监 理 通 知 单

工程名称：绍兴光年新能源有限公司柯桥地区 12.74504MW 分布式光伏项目

编号：SXGN-JLTZD-20170310

事由：现场施工存在的质量弊端。

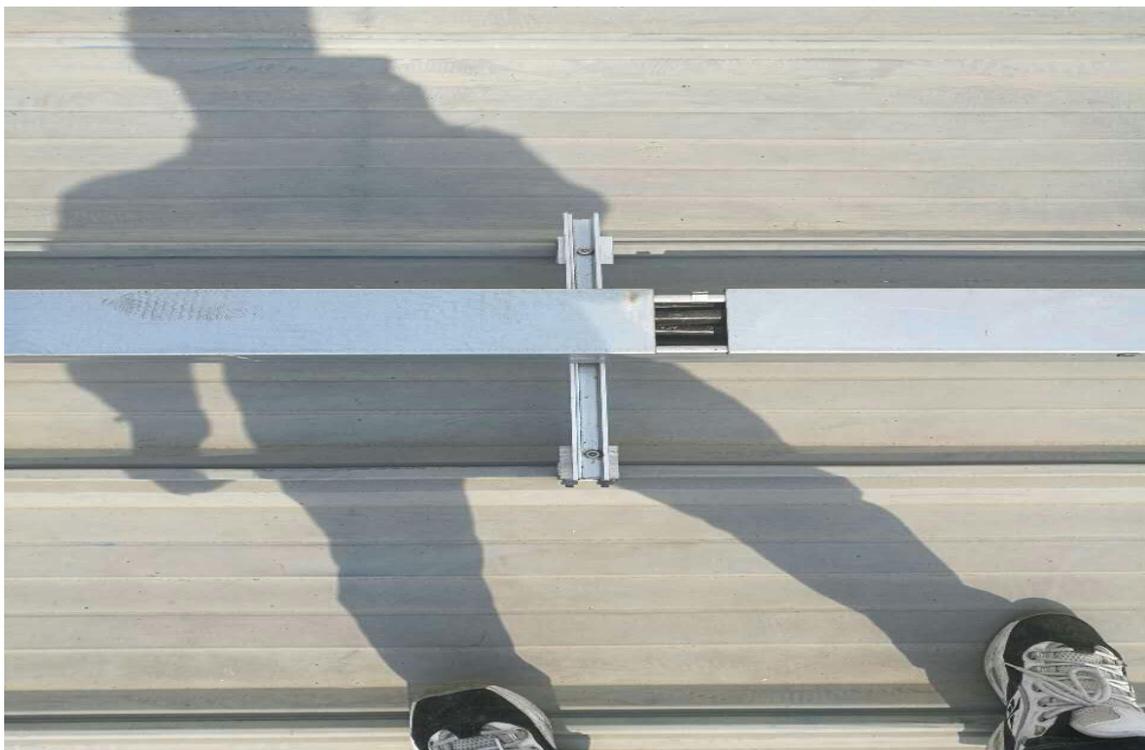
- 1、桥架安装未接地连接。
- 2、屋面光伏组件 MC4 接头多处未采取保护措施，裸露屋面。
- 3、桥架盖板覆盖不完整、放置不规范。
- 4、彩钢瓦出现破损。
- 5、低压电缆上方盖板未盖妥当。
